*Ministero dell' Ambiente
e della Tutela del Territorio e del Mare*

DIVISIONE V – SISTEMI DI VALUTAZIONE AMBIENTALE

OGGETTO: [ID 5318] S.S. 67 “Tosco-romagnola” – Lavori di adeguamento da Classe a Porto di Ravenna, nel Comune di Ravenna. Valutazione preliminare ai sensi dell'art. 6, c. 9 del D. Lgs. 152/2006. Nota Tecnica.

Figura 3: Localizzazione dell’intervento in relazione ai Riserve e Parchi Naturali e Regionali ed aree appartenenti alla Rete Natura 2000 (Fonte: Lista di controllo)

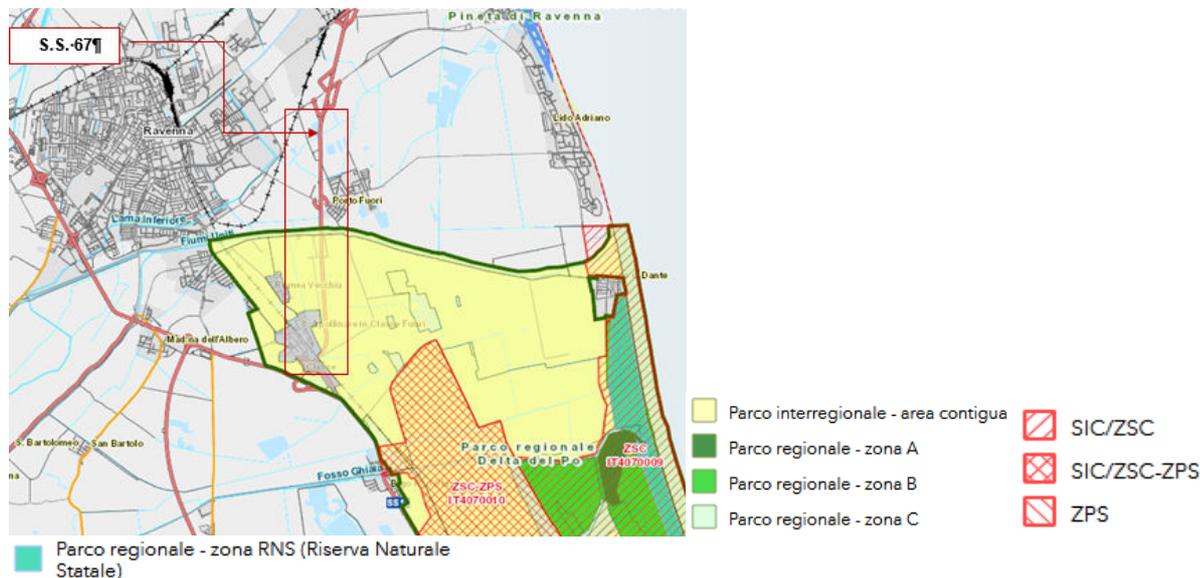
Con riferimento a “Riserve e parchi naturali, zone classificate o protette ai sensi della normativa nazionale (L. 394/1991), zone classificate o protette dalla normativa comunitaria (siti della Rete Natura 2000, direttive 2009/147/CE e 92/43/CEE)” e all’eventuale interferenza dell’intervento proposto con dette aree, nella “Lista di controllo” al punto “8. Aree sensibili e/o vincolate”, il proponente riporta che l’intervento di progetto attraversa in parte il territorio della Stazione “Pineta di Classe e Salina di Cervia” del Parco Regionale del Delta del Po istituito con L.R. 27/1988 (area contigua).

Dagli elaborati progettuali presentati emerge che gli interventi di ampliamento, che interessano un tratto della S.S. 67 della lunghezza di circa 5,5 km, nel tratto sud attraversano parte del territorio della Stazione "Pineta di Classe e Salina di Cervia" del Parco Regionale del Delta del Po istituito con L.R. 27/1988 (area contigua). Con riferimento all'eventuale interferenza degli interventi di progetto con le "Aree a rischio individuate nei Piani per l'Assetto Idrogeologico e nei Piani di Gestione del Rischio Alluvioni", inoltre, emerge che il progetto interessa in alcuni tratti aree a rischio.

In esito alle valutazioni svolte, per le motivazioni sopra richiamate, si ritiene necessario lo svolgimento di una adeguata valutazione ambientale attraverso, quantomeno, la procedura di verifica di assoggettabilità a VIA ai sensi dell'art.19, del D.lgs n. 152/2006 e ss.mm.ii..

Figura 4: Area di rispetto coste e corpi idrici (Fonte: Lista di controllo)

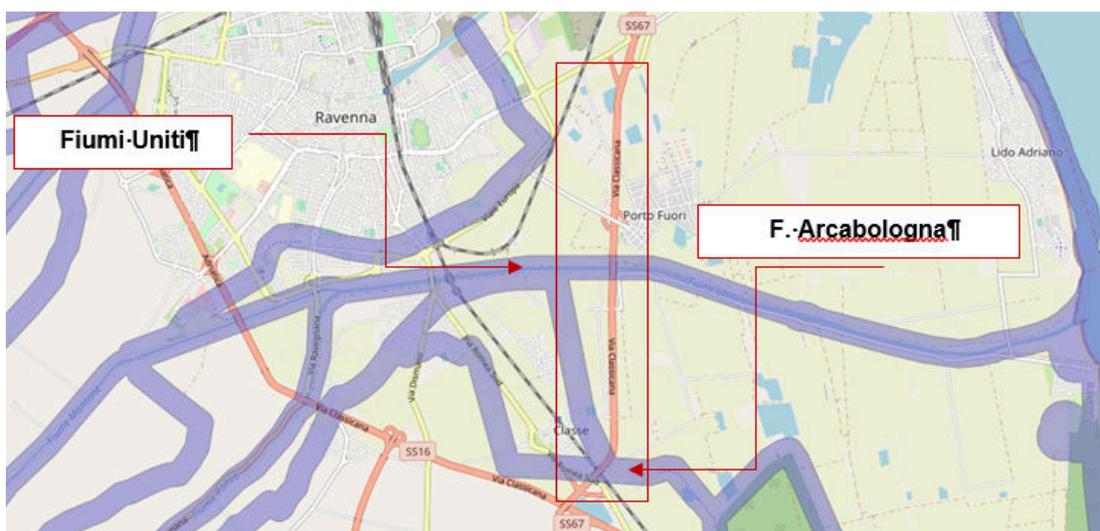
Con riferimento alle “Zone di importanza paesaggistica, storica, culturale o archeologica” e all’eventuale interferenza degli interventi proposti con tali zone, al punto “8. Aree sensibili e/o vincolate” della “Lista di controllo”, il proponente riporta che il tratto interessato dagli interventi di progetto attraversa i seguenti ambiti vincolati dal punto di vista ambientale e paesaggistico:

- Lett. c) “i fiumi, i torrenti, i corsi d'acqua [...] e le relative sponde o piedi degli argini per una fascia di 150 metri ciascuna”: Fiumi Uniti, Fosso Arcabologna, Collettore Cavedona”;
- Lett. f): “i parchi e le riserve nazionali o regionali, nonché i territori di protezione esterna dei parchi”;
- Lett. g): “i territori coperti da foreste e da boschi, ancorché percorsi o danneggiati dal fuoco, e quelli sottoposti a vincolo di rimboscimento [...]”;
- Lett. m): “le zone di interesse archeologico”.

Secondo quanto riportato nella Lista di controllo, gli interventi verranno effettuati ai margini e sull’asse stradale esistente, non coinvolgendo e/o compromettendo direttamente o indirettamente nessuna risorsa ambientale o paesaggistica all’interno degli ambiti vincolati.

Figura 5: Scenari alluvioni e mappe di pericolosità e di rischio di alluvioni (Fonte: Lista di controllo)

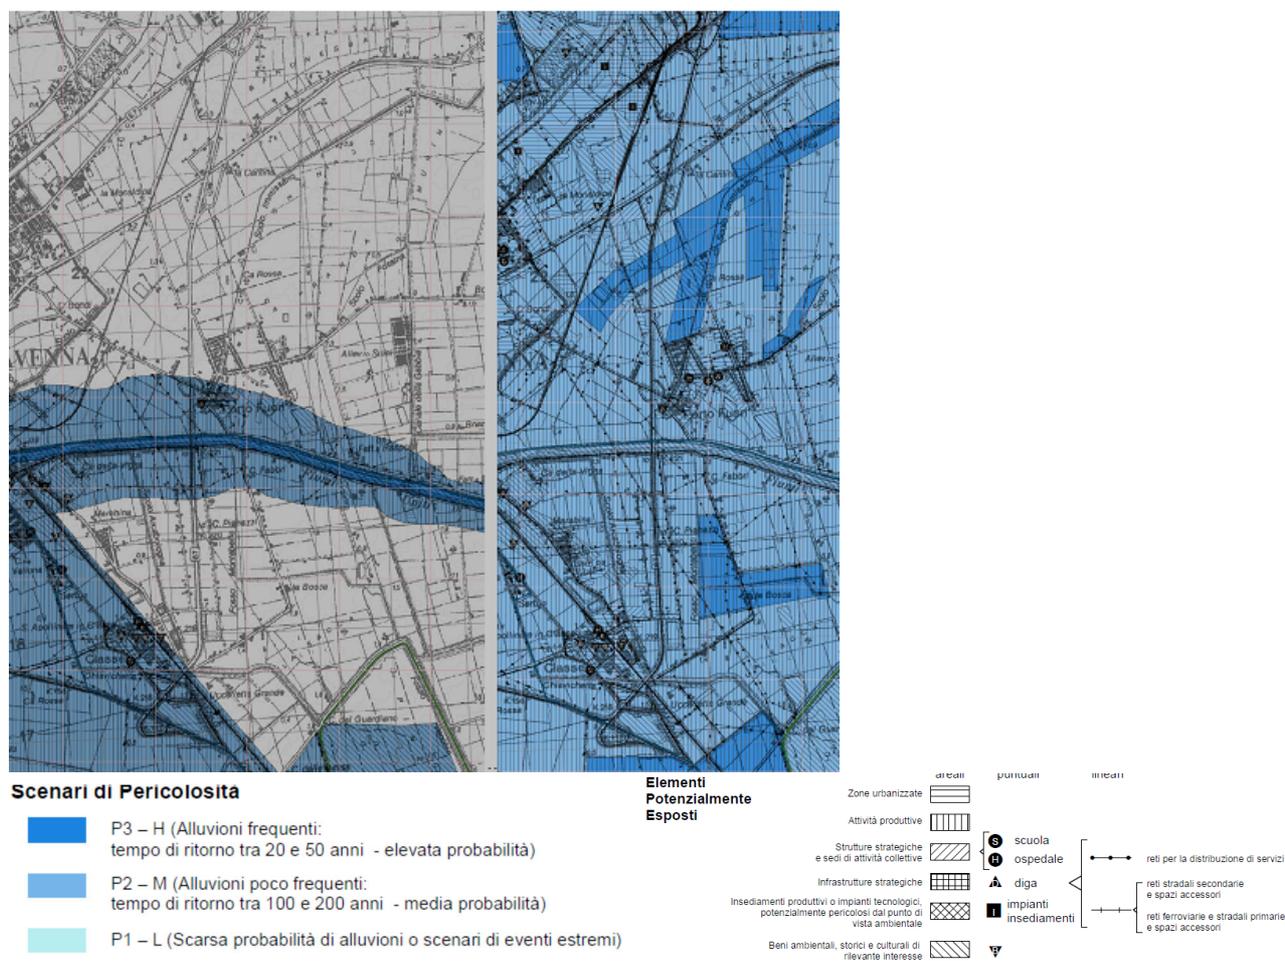
Con riferimento alle “Aree a rischio individuate nei Piani per l’Assetto Idrogeologico e nei Piani di Gestione del Rischio Alluvioni” e all’eventuale interferenza degli interventi proposti con tali zone, al punto “8. Aree sensibili e/o vincolate” della “Lista di controllo”, il proponente riporta che alcuni ambiti del progetto interessano aree a rischio.
